Objet :	Demande d'autorisation environnementale pour l'exploitation d'une carrière et d'une installation mobile de traitement des matériaux
Demandeur :	 Société BEGE Travaux Publics Location
Localisation :	 Lieu-dit « Le Syndicat », parcelle section CR n°177 de la commune de Saint-Pierre (97410)
Référence :	n°D306
Réf. devis	N°476/2019
Date :	Septembre 2021

Addendum – Réponse aux demandes de précisions du service instructeur et de l'ARS-OI (2^{ème} avis)

Réf.	DEAL	SPREI/UM3S/SCW71-2548(0100000088)/2021 - 1580 du 17 août 2021
	ARS	ARS/SE/NA 1708 du 19 juillet 2021

ADDENDUM

Planche 15 : Accès de l'agriculteur à la surface non extraite et à celle remise en état au cours de la phase 3

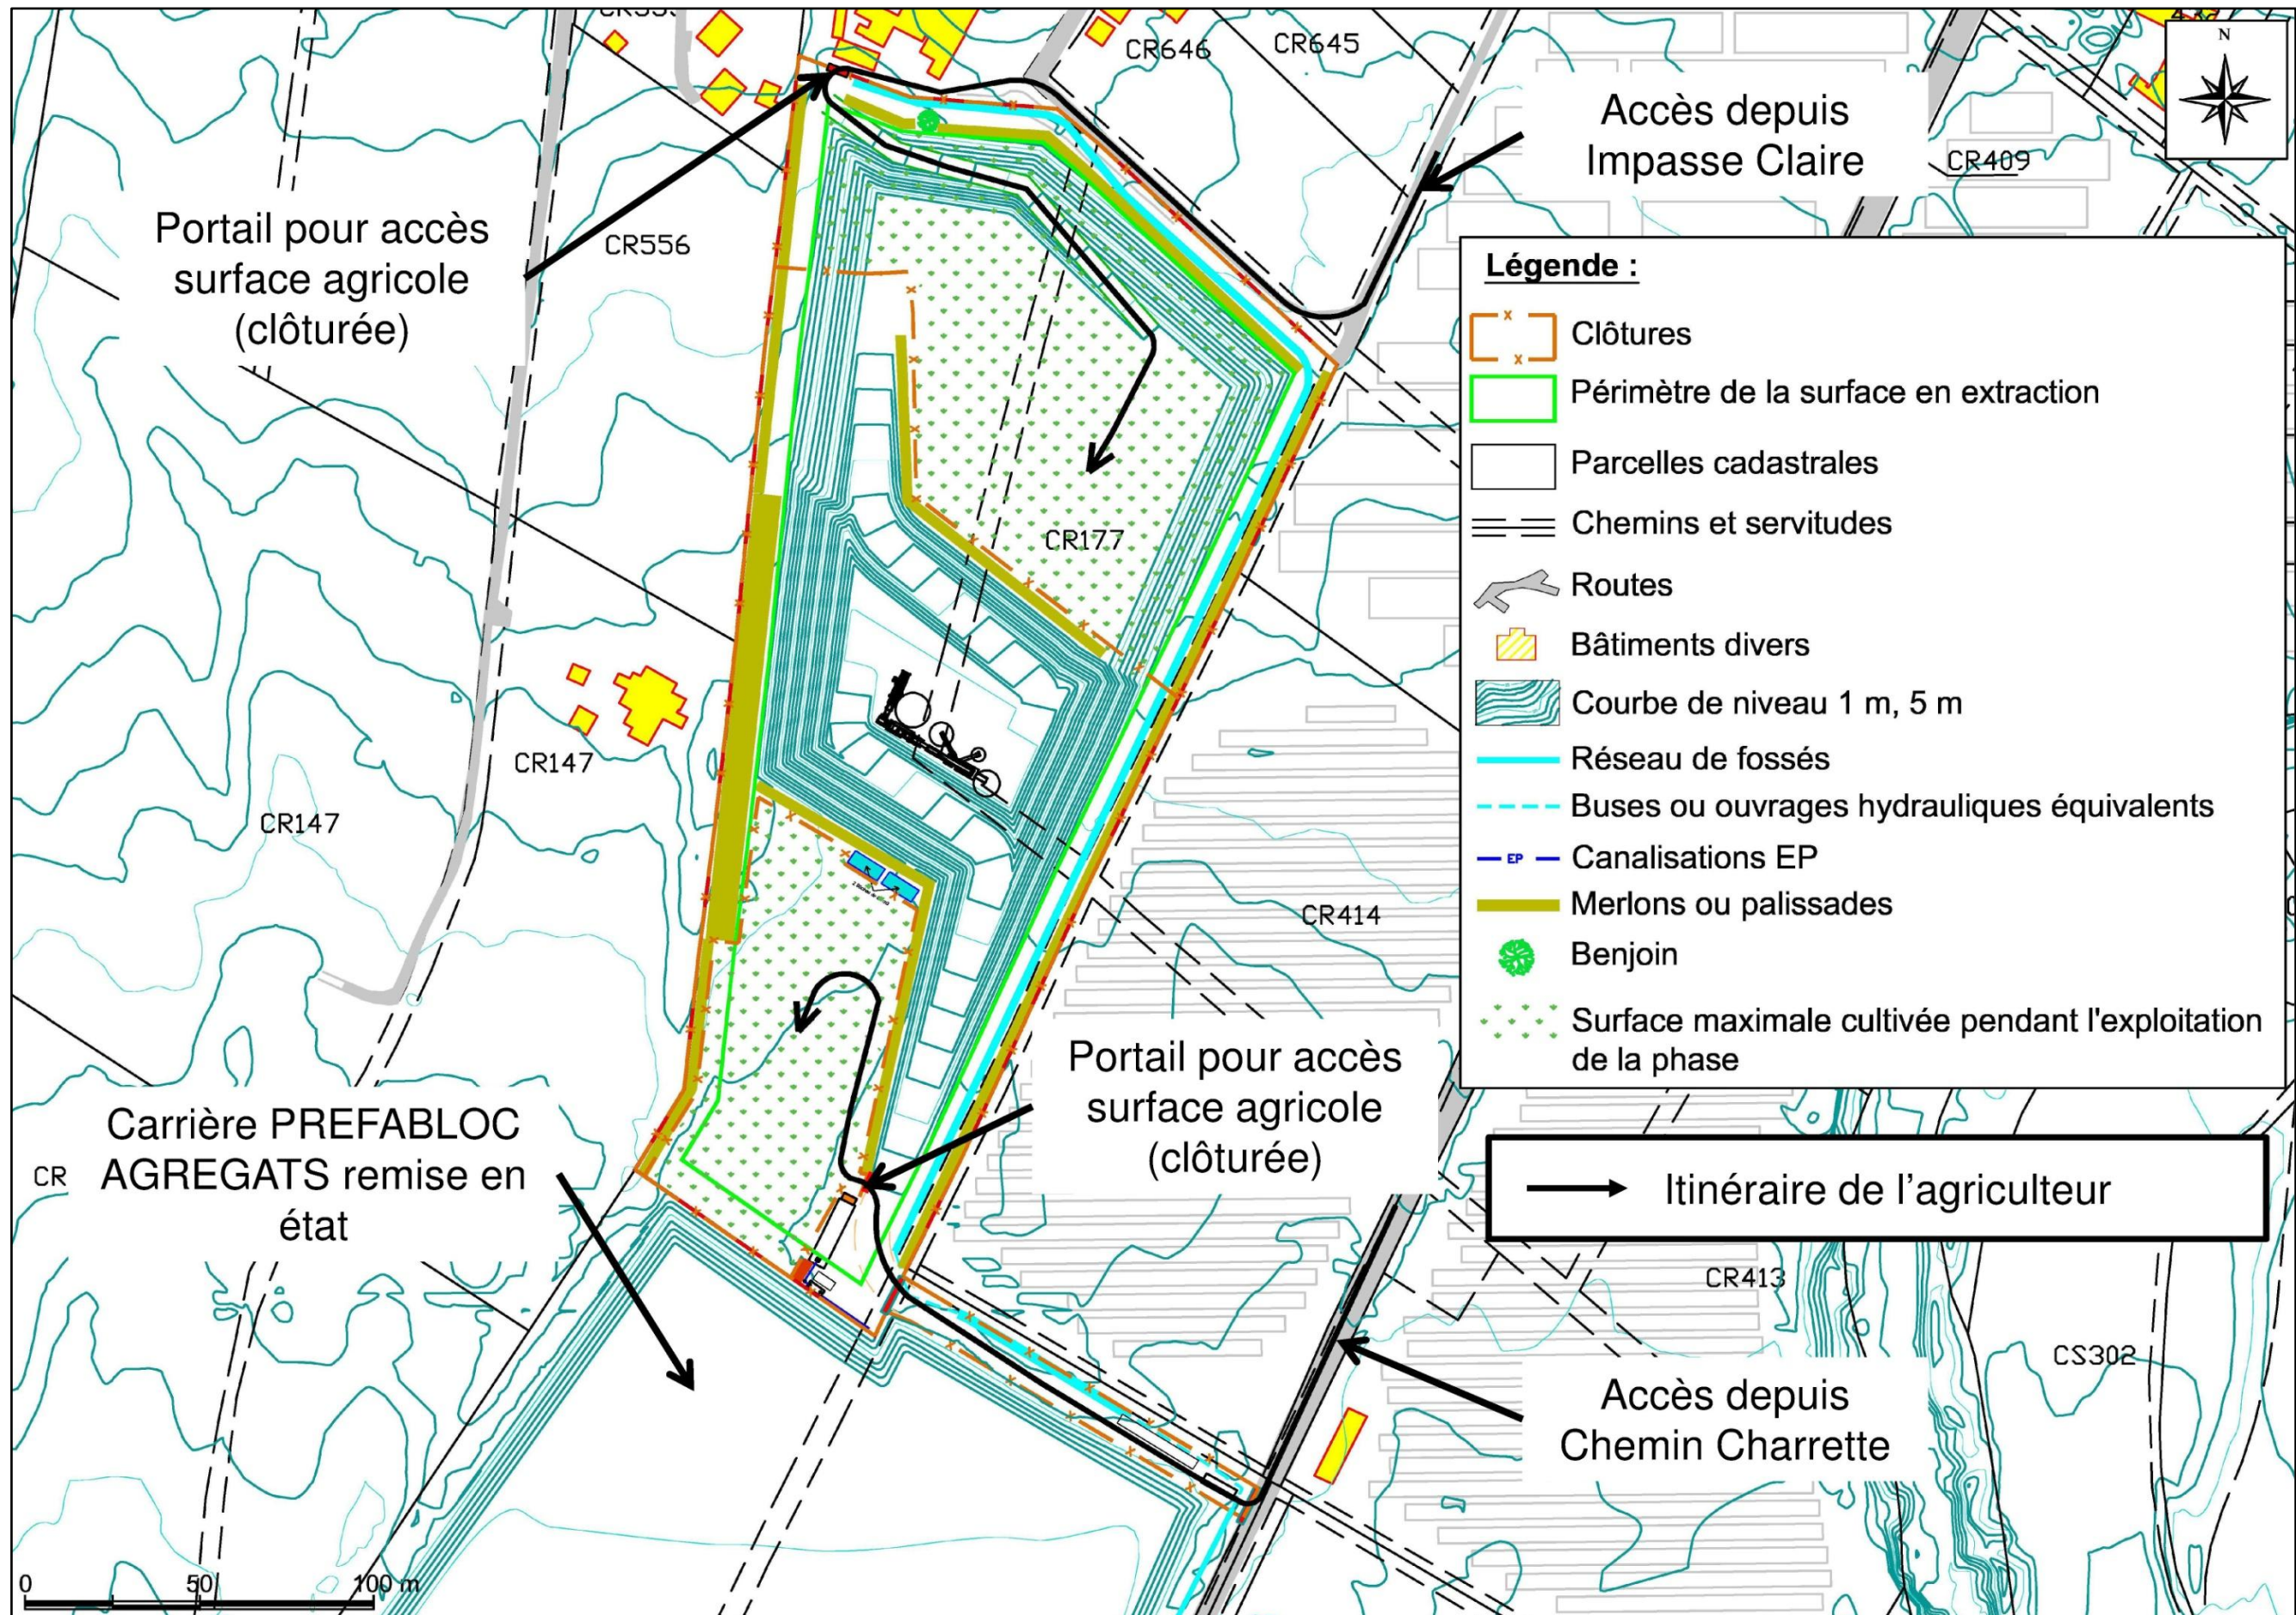
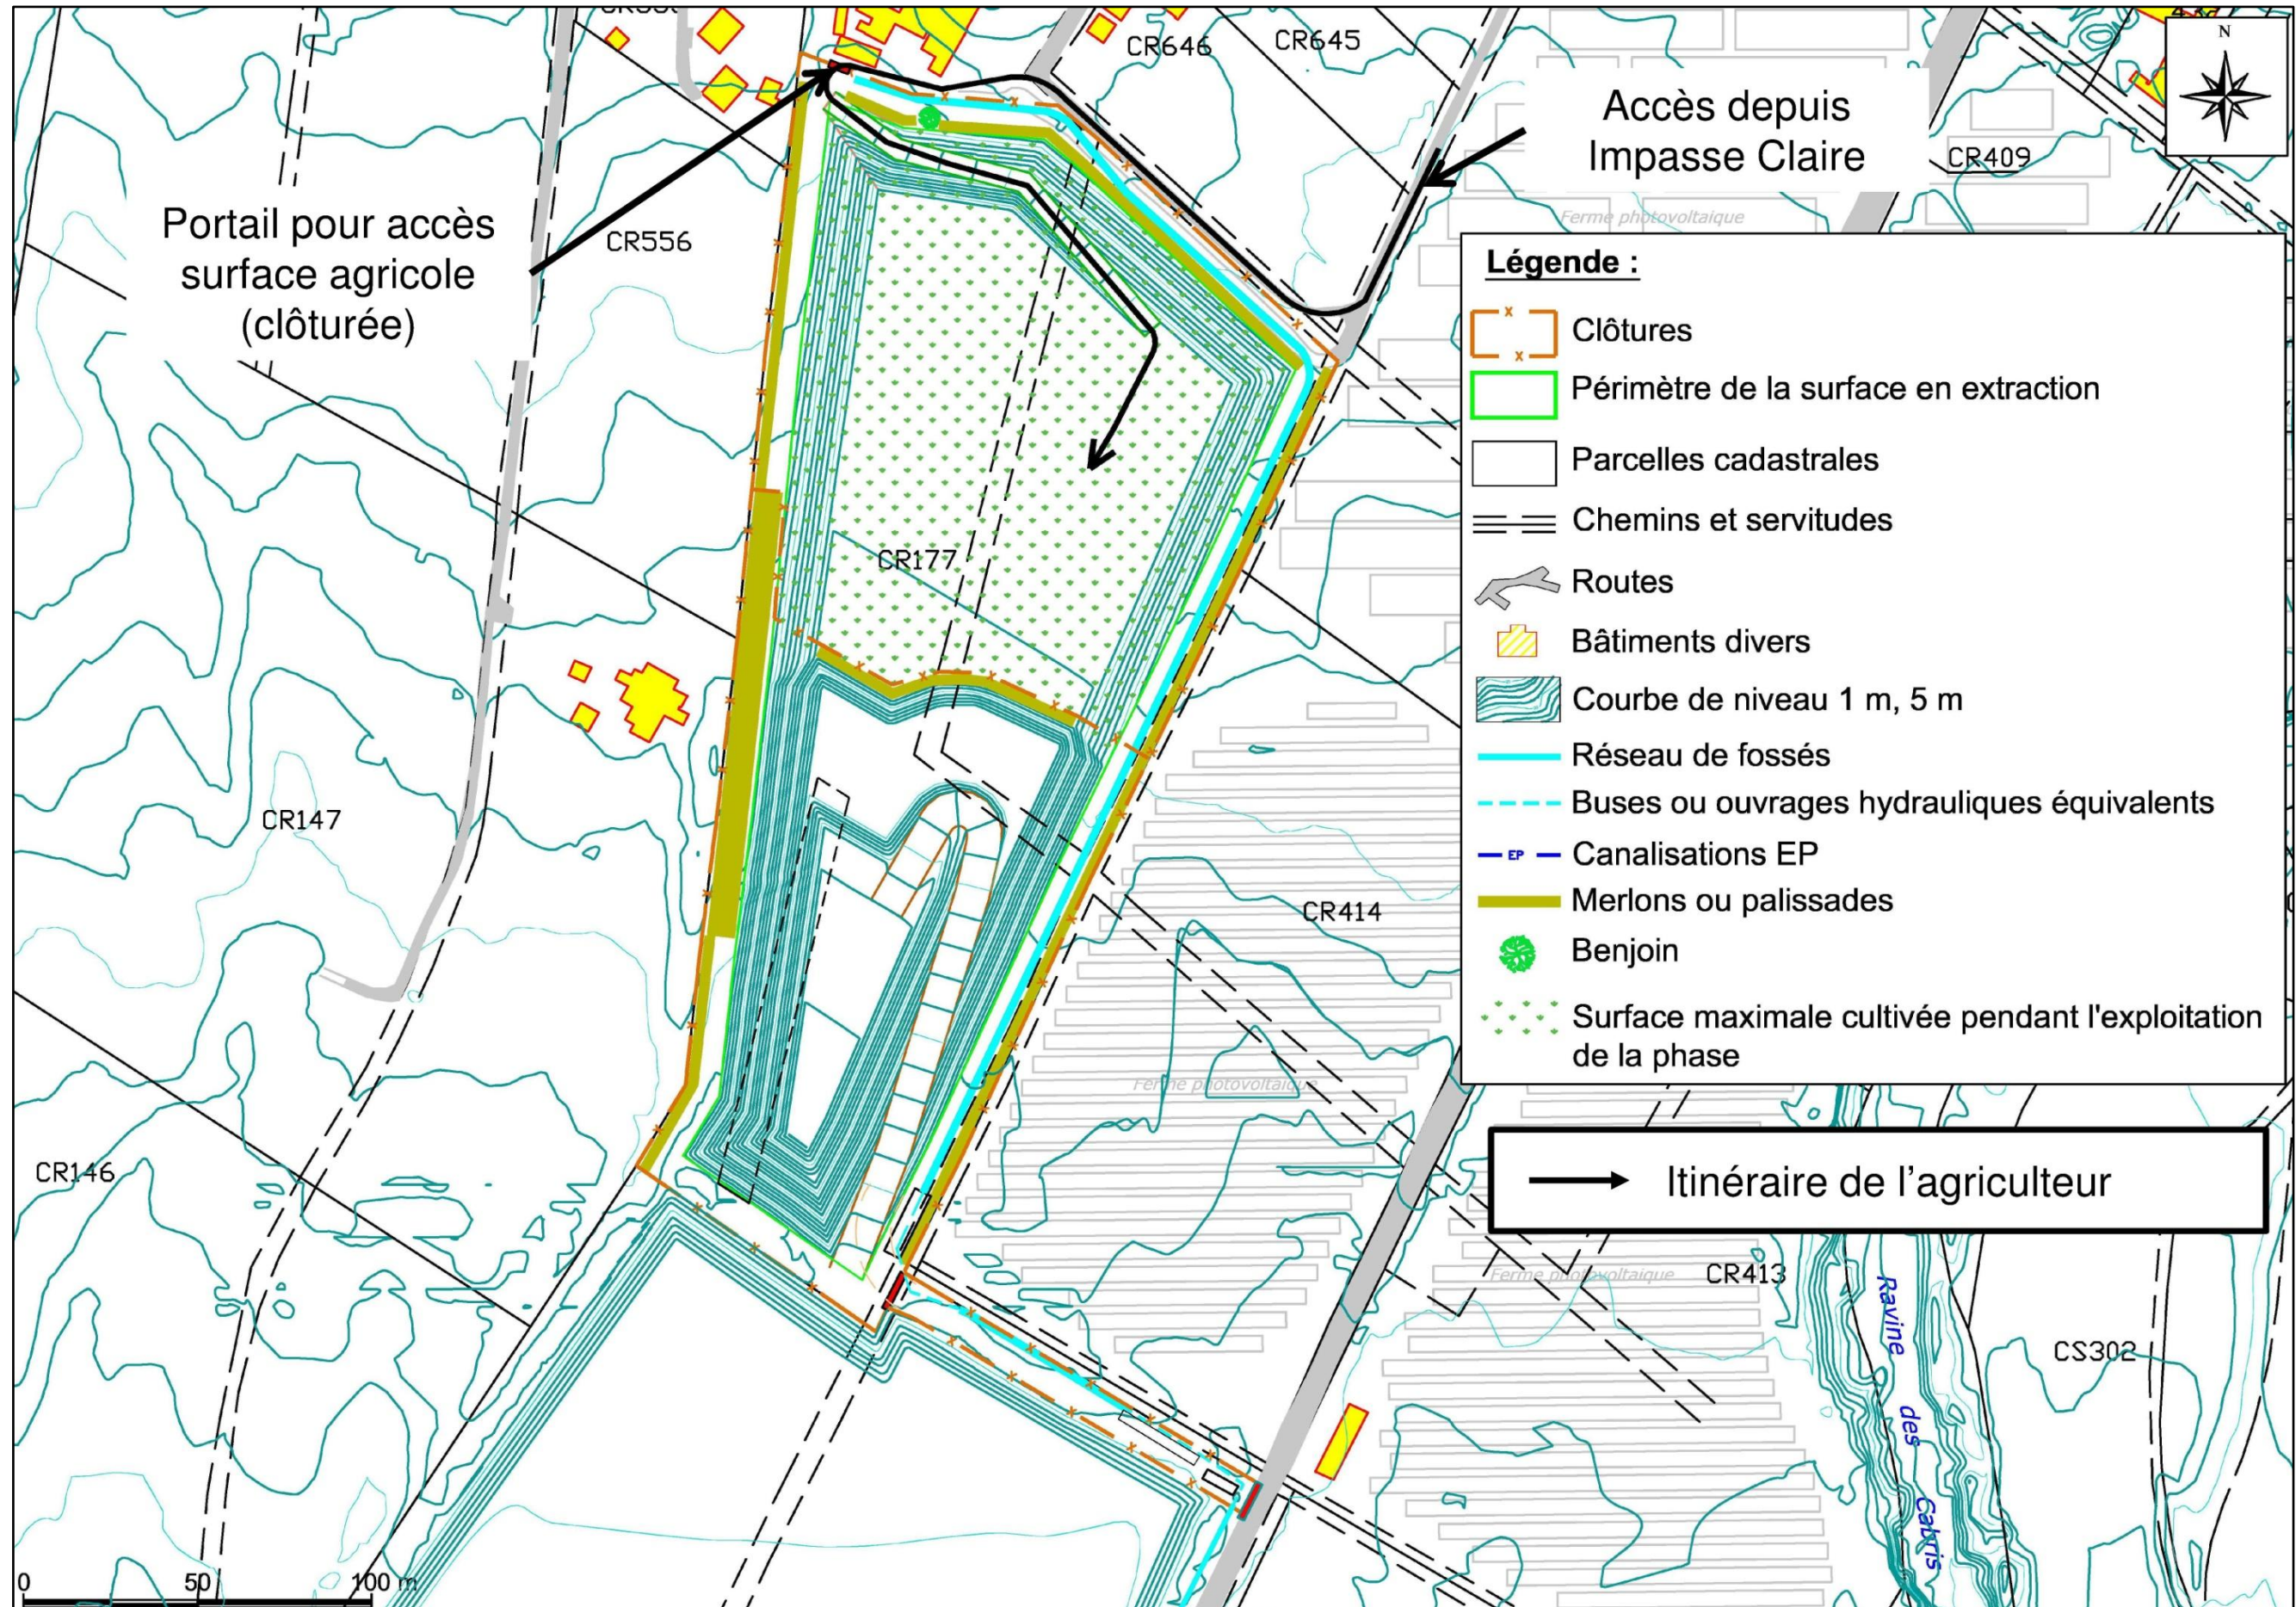
Au vu des remarques des points 1.a et 3.a du présent relevé, ces modalités d'accès sont à revoir. En effet, l'agriculteur ne peut avoir un accès direct aux installations projetées.

Les terrains non exploités et/ou remis en état seront clôturés de manière à les séparer physiquement de l'exploitation de l'ICPE. Ces clôtures seront mobiles et évolueront en fonction de l'avancée de l'exploitation. Il peut être également précisé que l'agriculteur sera considéré comme une entreprise extérieure intervenant sur le site.

Une convention a été signée entre l'agriculteur, la SBTPL et la société PREFABLOC AGREGATS pour l'accès au site depuis le Chemin Charrette (Cf. Annexe 1 – pièce 15 du DDAE). Cette dernière sera renouvelée annuellement ou à chaque modification significative de l'installation. L'exploitant agricole connaîtra donc les dangers et les règles mises en place par les carriers sur les installations.

Les cartes des accès de l'agriculteur au cours de l'exploitation sont modifiées comme suit :

Planche 17 : Réduction de la surface en extraction au nord-ouest du projet de la SBTPL

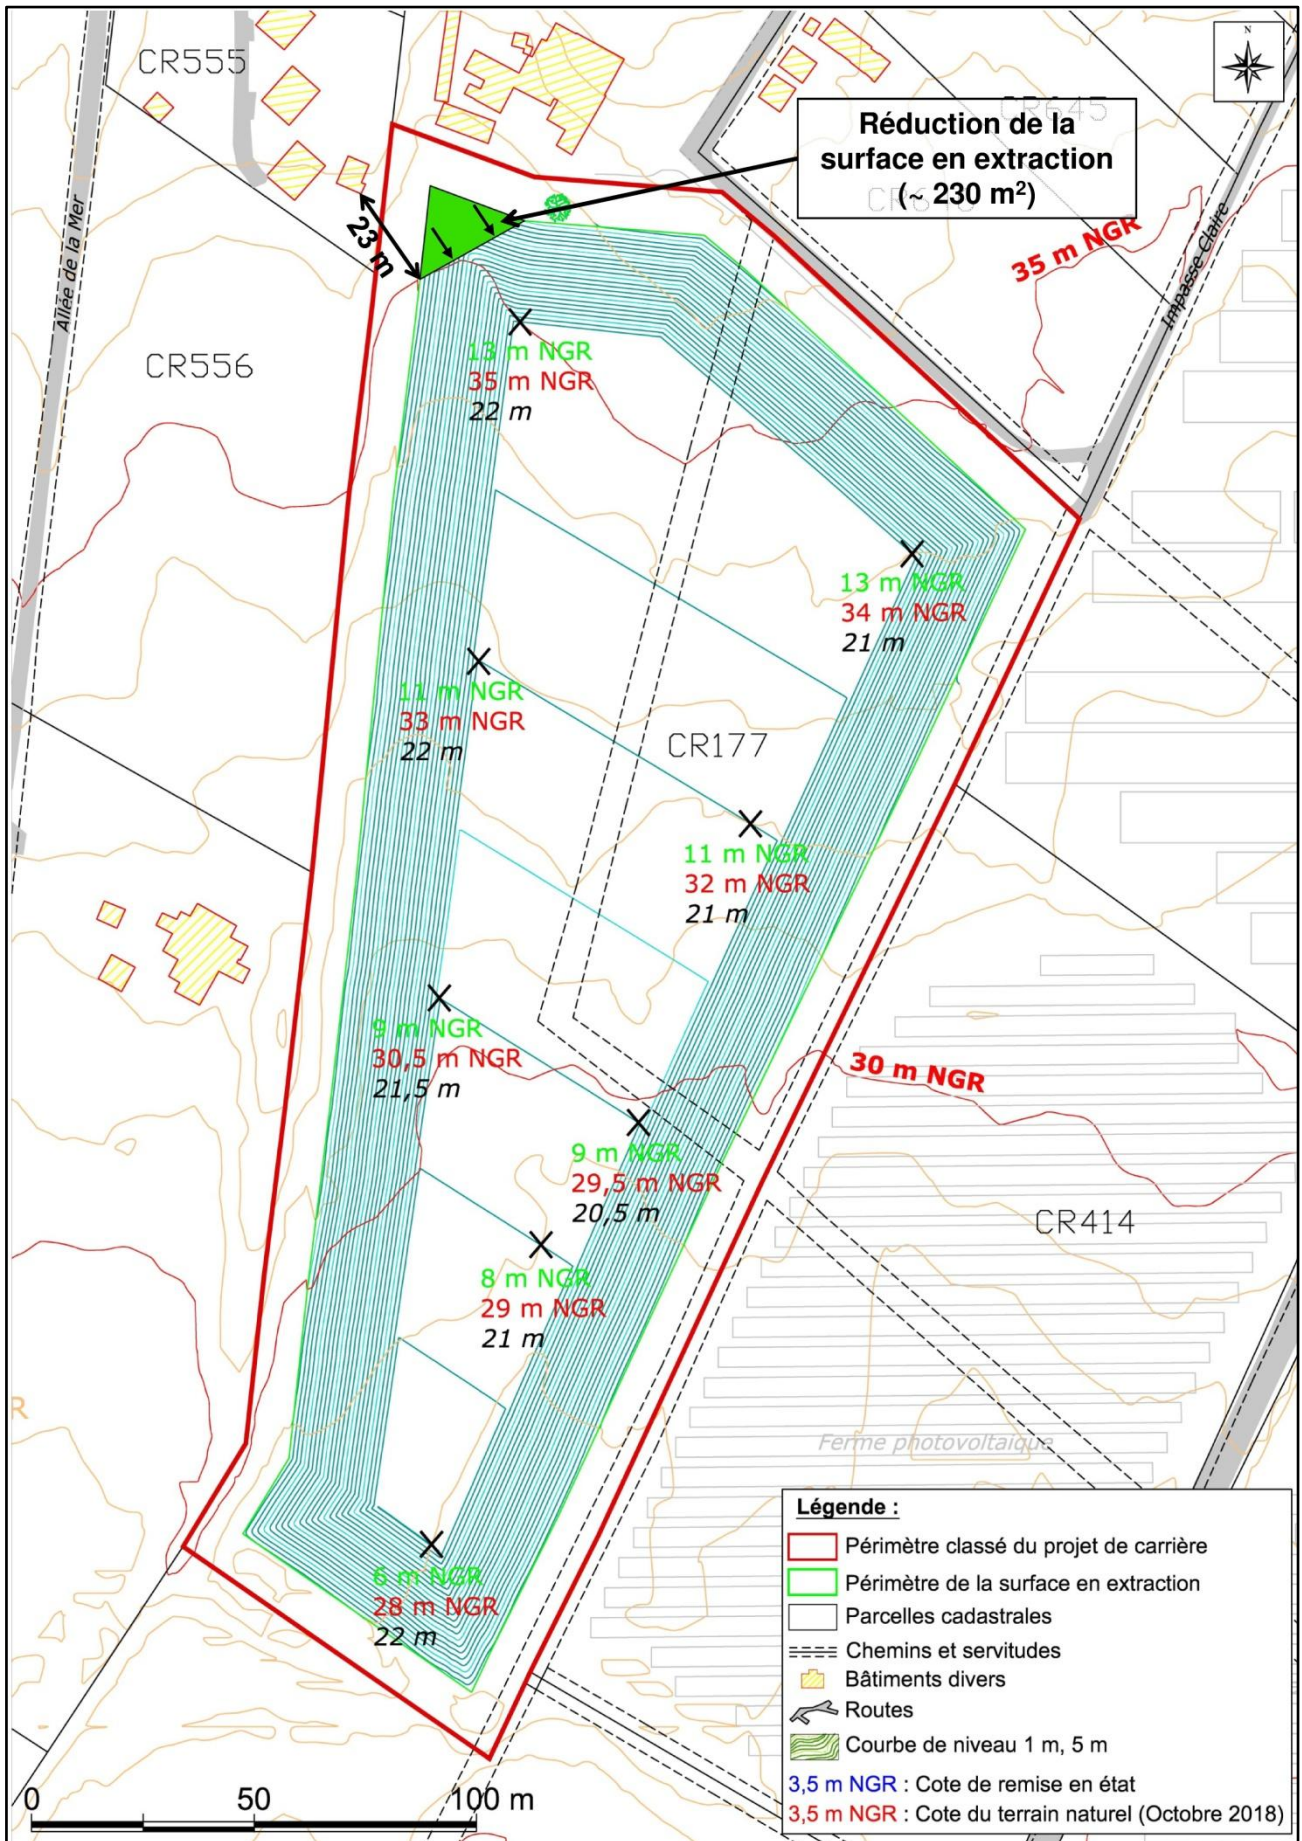
Le pétitionnaire indique que le plan de surveillance des poussières des émissions du projet intégrera une jauge supplémentaire au niveau de l'habitation présente sur le chemin charrette. Il évoque des mesures correctives en cas de non-conformité (retombées poussières totales) telles que le renfort du réseau d'asperseurs, une adaptation de la fréquence d'arrosage si besoin, une augmentation de la fréquence d'aspersion de la solution d'agglomération des poussières, l'arrêt des activités émettrices de poussières (traitement des matériaux, chargement des granulats) en cas d'impossibilité d'utiliser l'eau d'arrosage et la possible utilisation de capotages anti-poussières sur les engins mobiles de traitement et notamment au niveau des convoyeurs de sortie. Ces mesures correctives semblent appropriées. Toutefois la grande proximité immédiate des habitations présentes (4m et 11m à l'ouest et 19.5m au nord) et la durée d'exploitation prévue (20 ans avec 4 zones d'extraction de 5 ans chacune) laissent présager malgré tout une incidence sur la qualité de l'air (poussières) pour les habitants des habitations les plus proches. **Une réduction de la zone d'extraction au droit de ces habitations permettant d'assurer une distance plus importante et/ou l'éloignement maximal de la station de traitement des matériaux, particulièrement émettrices de poussières et de bruit, pourraient aussi conforter l'efficacité de ces mesures correctives en situation réelle.**

Une réduction du périmètre d'extraction au droit des premières habitations les plus proches et/ou un éloignement maximal de la station mobile de traitement des matériaux pourraient être des mesures à examiner de nature à réduire les facteurs de risque sanitaire.

La SBTPL souhaite toutefois tenir compte de la recommandation de l'ARS-OI. Au niveau de l'angle nord-ouest, la surface en extraction sera réduite (environ 230 m²) de manière à maintenir une distance de 23 mètres minimum avec le bâtiment du gîte « les Cytises » le plus proche.

Comme précisé dans la réponse à la remarque précédente, la surface en extraction sera repoussée à 23 mètres minimum du premier bâtiment du gîte « Les Cytises ». Cette mesure de réduction forte, en plus de celles prévues au droit de ces habitations (merlon de 4 m de haut et écran acoustique de 5 m de haut à proximité immédiate des engins), permettra de réduire significativement les nuisances au droit des habitations au nord.
